改善箇所説明図

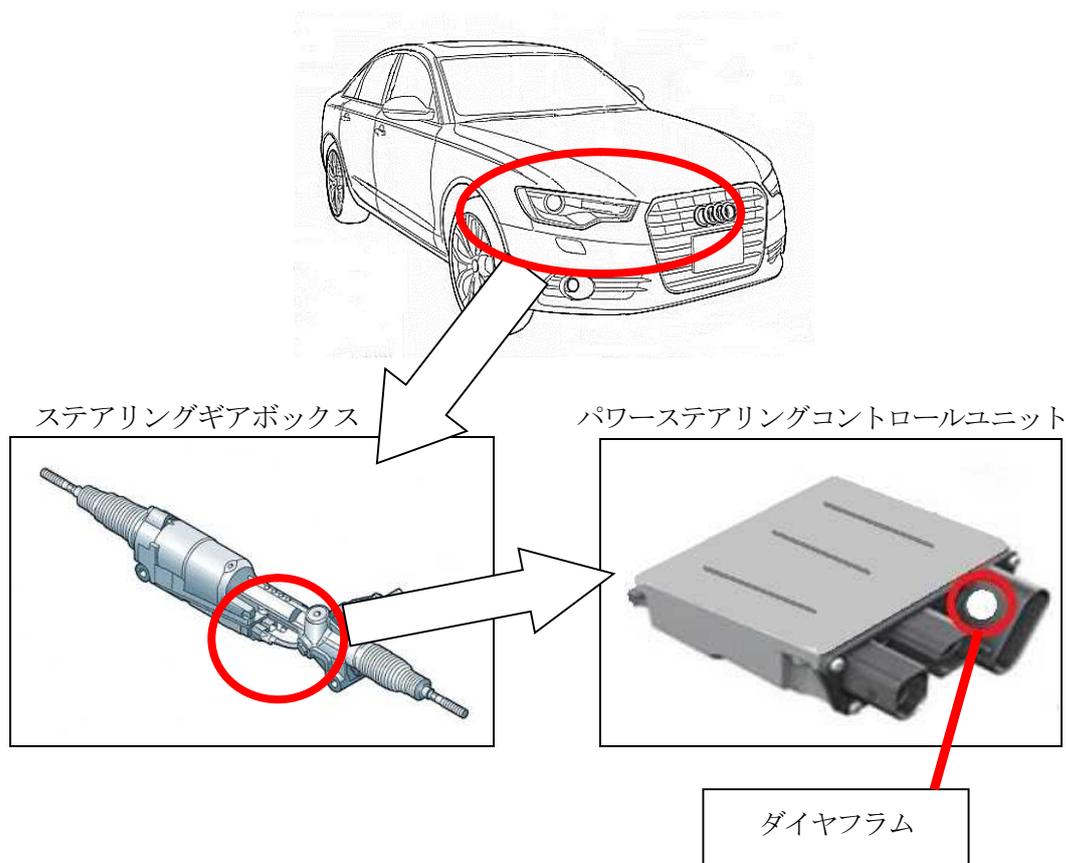
不具合発生箇所

パワーステアリングコントロールユニットにおいて、防水用のダイヤフラムが不適切なため、防水効果が得られないものがある。そのため、そのままの状態で使用を続けると、当該ユニット内部に水分が浸入し、電子基板が水分の影響から損傷して、パワーステアリング警告灯が点灯、最悪の場合、パワーステアリングのアシスト機能が停止し、ステアリングの操作力が増大するおそれがある。

全車両、点検キットにて確認作業を実施し、不適切なダイヤフラムが貼付されている場合はパワーステアリングギアボックスを交換する。

識別： 車両識別プレートの下側に、青色で直径5mm程度のマークを塗布する。
